**Entretien des chaussées de l'A10  
Section Orléans / Meung-sur-Loire**

**Centrale d'enrobage à chaud  
(Rubrique ICPE 2521-1)**

**Eléments de réponse à la demande de compléments**

**Réponses apportées à la demande de compléments**

Schéma de principe du bassin de décantation  
Coupe du bassin de décantation selon un axe nord-ouest / sud-est

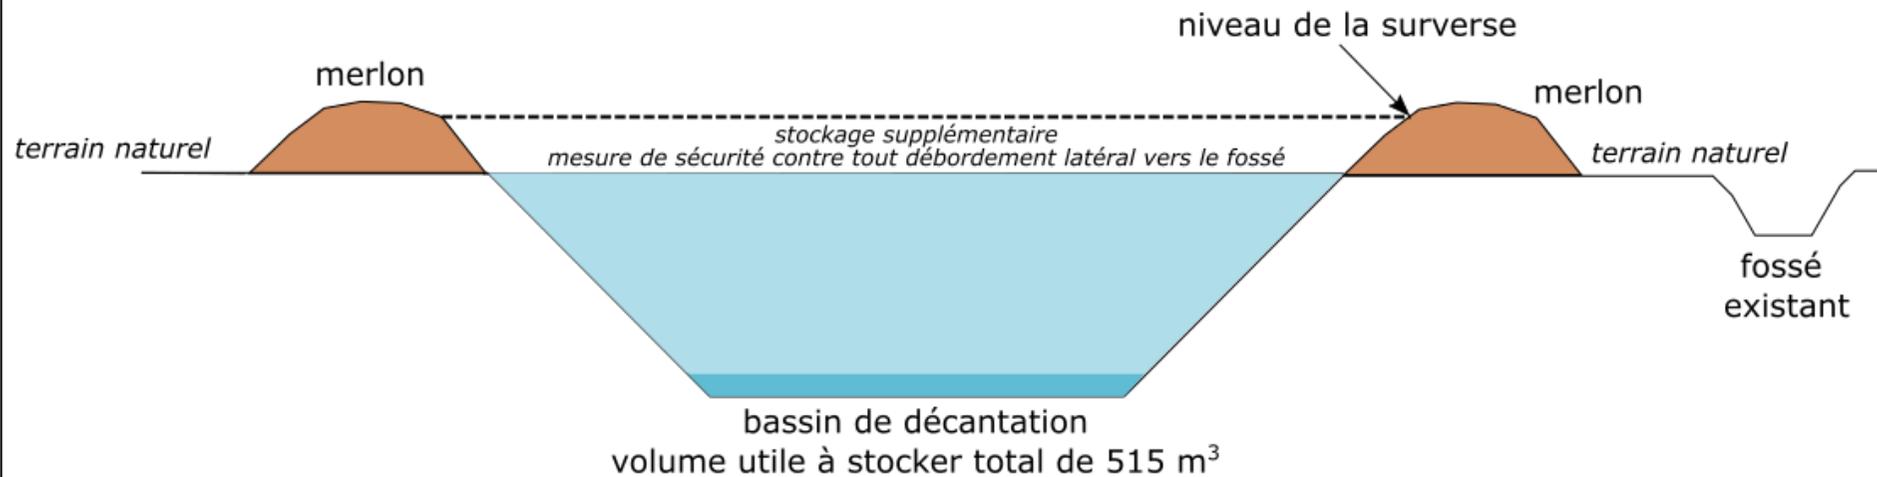
<p><b>Art 5.3 : Le demandeur précisera comment est assuré la collecte des eaux de ruissellement (point d'entrée) dans le bassin de décantation.</b> Ceci doit également être représenté sur le plan d'ensemble.</p> <p>Les photographies du bassin de décantation de la plateforme semblent montrer un bassin au niveau du sol simplement délimité par des merlons, comment est assuré le volume de rétention de 515 m<sup>3</sup> prévu au dossier sans débordement latéral vers les fossés ? Une vue en coupe du bassin de décantation présentant le volume de confinement par rapport à la topographie du secteur serait à prévoir.</p>	<p>Lors de la dernière utilisation de cette plateforme, un bassin de décantation a été mis en place sur le site au point le plus bas, secteur sud-est.</p> <p>Une partie des eaux pluviales sur le secteur nord du site d'étude s'écouleront préférentiellement vers l'est du site ; à ce titre, un merlon de guidage de ces eaux sera constitué afin de diriger ces eaux vers le bassin de décantation présent sur le point le plus bas du site.</p> <p>Le bassin de décantation existant sur le site sera réajusté par l'entreprise Charier Tp Sud au moment du démarrage du chantier pour présenter un volume utile à stocker total de 515 m<sup>3</sup> (contenance minimale de décantation de 68 m<sup>3</sup> et de 447 m<sup>3</sup> pour la somme du volume des eaux d'extinction d'incendie, du volume de produits qui pourraient être libérés, du volume d'eau météorique drainée sur la plateforme), et une superficie de 345 m<sup>2</sup> pour une profondeur de 1,50 mètre.</p> <p>Le volume utile du bassin de décantation sera effectif à partir du niveau du sol jusqu'au fond du bassin ; les merlons périphériques apporteront un stockage supplémentaire constituant ainsi une mesure de sécurité contre tout débordement latéral vers le fossé de drainage sur le secteur est du site.</p>

<p>Une vue en coupe du bassin de décantation présentant le volume de confinement est présentée à la fin du document.</p> <p>Les plans d'ensemble A et B font apparaître le point d'entrée des eaux de ruissellement dans le bassin de décantation.</p> <p><i>Compléments apportés au § III.F.1, page 54 article 5.3.</i></p>
	<p>Art 5.6 : le bassin de décantation jouant également le rôle de bassin de confinement, il doit être étanche pour prévenir les infiltrations d'eaux potentiellement polluées dans les eaux souterraines. Dans le cas contraire, un bassin d'orage indépendant du bassin de confinement doit être prévu.</p>	<p>Le fond et les flancs du bassin de décantation seront recouverts d'un film plastique de manière à assurer l'étanchéité.</p> <p><i>Compléments apportés au § III.F.1, page 54 article 5.6.</i></p>
	<p>Art 5.9 : le point de prélèvement n'est pas cohérent avec celui indiqué dans le commentaire justifiant la conformité à l'article 5.4. Une harmonisation est à prévoir.</p>	<p>Le point de prélèvement pour la réalisation des analyses sur les eaux de ruissellement de la plateforme sera réalisé à la sortie du bassin de décantation. La mesure sur la qualité des eaux sera réalisée par l'exploitant dès le premier mois d'exploitation de la centrale. En l'absence de rejet des eaux sur la période de prélèvement, l'exploitant procédera à un prélèvement directement dans le bassin de décantation étanche.</p> <p><i>Compléments apportés au § III.F.1 page 54 pour la justification de la conformité de l'article 5.4 et de l'article 5.9.</i></p>

-  Volume de décantation (68 m<sup>3</sup>)
-  Volume de confinement (447 m<sup>3</sup>)
